改善箇所説明図

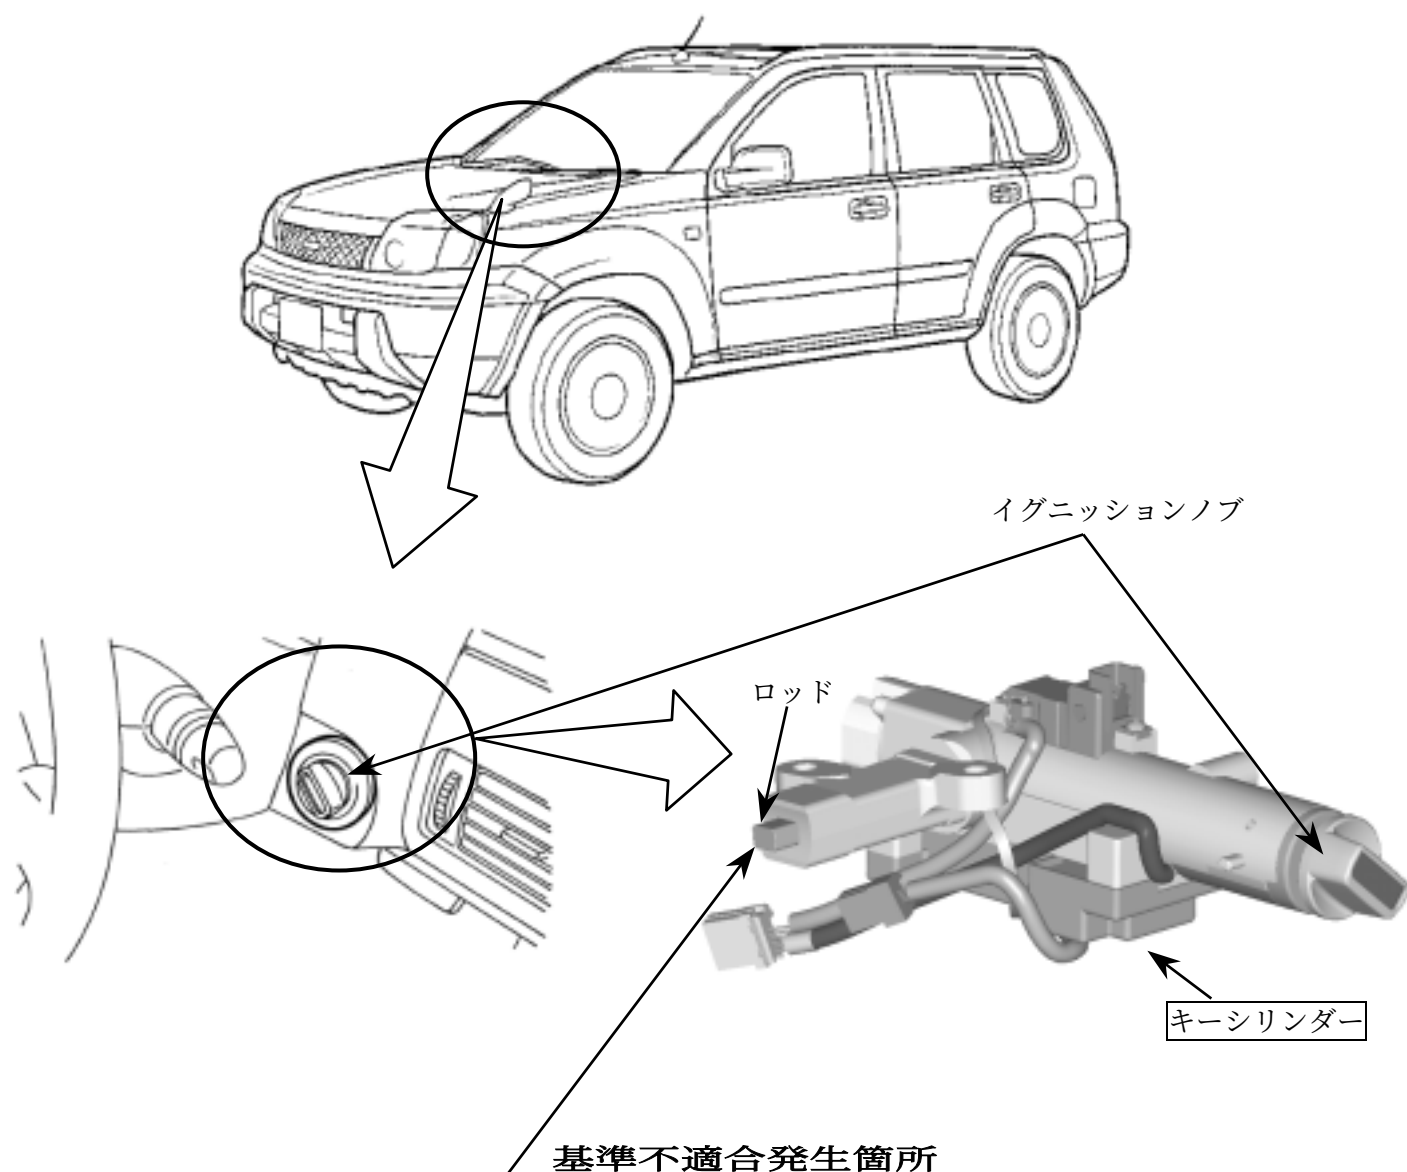
基準不適合発生箇所

インテリジェントキー付車のかじ取り装置の施錠装置において、キーシリンダーのロッド部の加工指示が不適切なため、ロッド部分が長いものがある。そのため、イグニッションノブがオフの位置でシフトレバーがPレンジ以外の位置であっても、ハンドルを操作すると、当該施錠装置が作動するおそれがある。

改善の内容

全車両、施錠装置の作動を点検し、イグニッションノブがオフ位置で作動する場合は、キーシリンダーを対策品と交換する。

尚、対策品の準備に時間を要するため、点検の結果、対策品への交換が必要なユーザーには、走行中にイグニッションノブをオフ位置まで回転させるような使い方をしないよう、注意喚起を行なう。

識別：銀色のシールをモデルナンバープレートに貼る。
